DECRETO N. 80 DEL 18 OTTOBRE 2024

OGGETTO: GEA S.r.l.

Adeguamento della copertura definitiva della discarica “Tattica Regionale” sita in comune di Sant’Urbano alle modalità costruttive di cui al D.Lgs. 121/2020.

Parere n. 242 del 25.09.2024

Aree con "limitata" pendenza

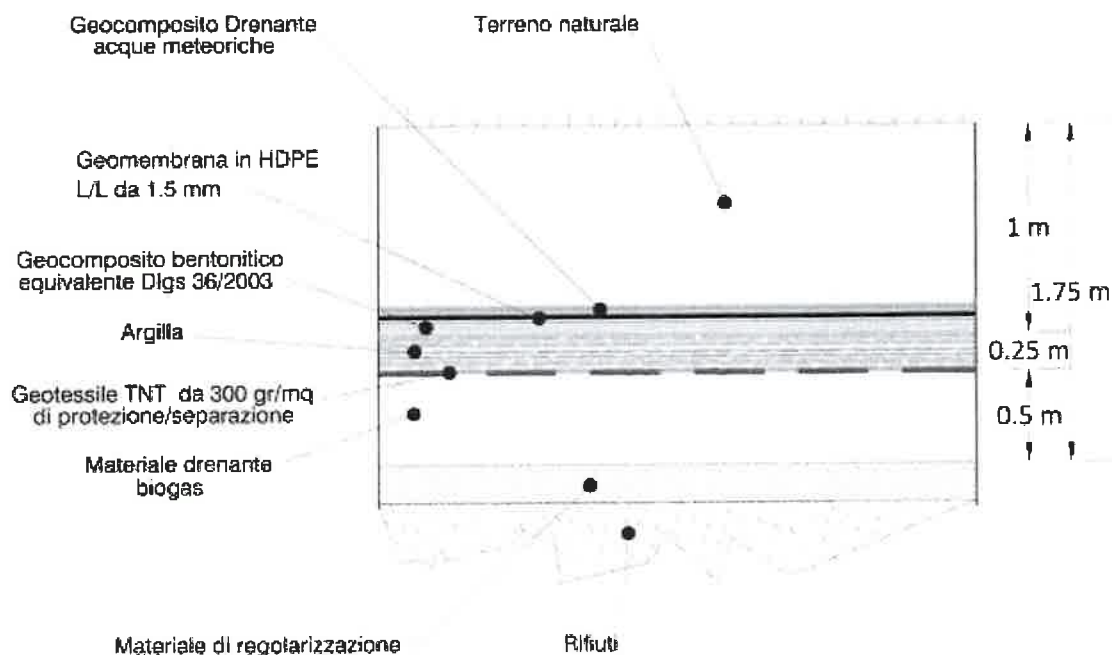
Si chiede di valutare l'aumento della resistenza alla punzonatura del geotessile TNT da 300g/mq (che nella modifica proposta non viene modificato), visto che è l'elemento di protezione dal materiale drenante per il biogas per tutti i geosintetici sovrastanti (geocomposito bentonitico, geomembrana in HDPE geocomposito drenante) in particolare nelle zone su superfici inclinate.

In ottemperanza al punto 3 della richiesta integrazione, dalle schede aggiuntive del PMC e dalla tavola di dettaglio del capping, si evince che viene utilizzato il geotessile da 300 gr/mq nella zona a pendenza ridotta e il geotessile da 600 gr/mq nelle scarpate. Si rileva che nelle zone a pendenza ridotta la funzione del geotessile è principalmente di separazione tra il materiale drenante e l'argilla, pertanto è sufficiente una resistenza alla punzonatura statica paragonabile a quella delle altre geomembrane (circa 3-3,5 KN). Nelle zone a pendenza più elevata, la funzione del geotessile è principalmente di protezione del geocomposito bentonitico dal materiale drenante del biogas, pertanto è importante una resistenza alla punzonatura statica superiore a quella delle altre geomembrane (circa 7,5 KN per il geotessile di 600 gr/mq).

VALUTATO	quindi che, al fine di monitorare le matrici ambientali in relazione alle variazioni della superficie di copertura provvisoria e definitiva, in sede di rilascio dell'AIA sia necessario che il proponente predisponga nel PMC una scheda che relazioni sullo stato di avanzamento della coltivazione della discarica, in particolare indicando la superficie in coltivazione, la superficie di copertura provvisoria e definitiva, corredata di una previsione di come si modificheranno tali superfici nell'anno successivo.
CONSIDERATO	che in merito alla richiesta di integrazioni riguardante la resistenza alla punzonatura del geotessile TNT il proponente nelle integrazioni (pag. 16, Elaborato "SIA-Integrazioni") individua la posa di un geotessuto TNT in polipropilene ad alta tenacità da 600 gr/mq con una resistenza al punzonamento e alla trazione longitudinale superiore.
CONSIDERATO	che dalle schede del PMC (elaborato "Schede tecniche PMC copertura finale Dlgs 121/2020 Aggiornamento del 10/07/2024") si evince che verrà utilizzato il geotessile da 300 gr/mq nella zona a pendenza ridotta e il geotessile da 600 gr/mq nelle scarpate.
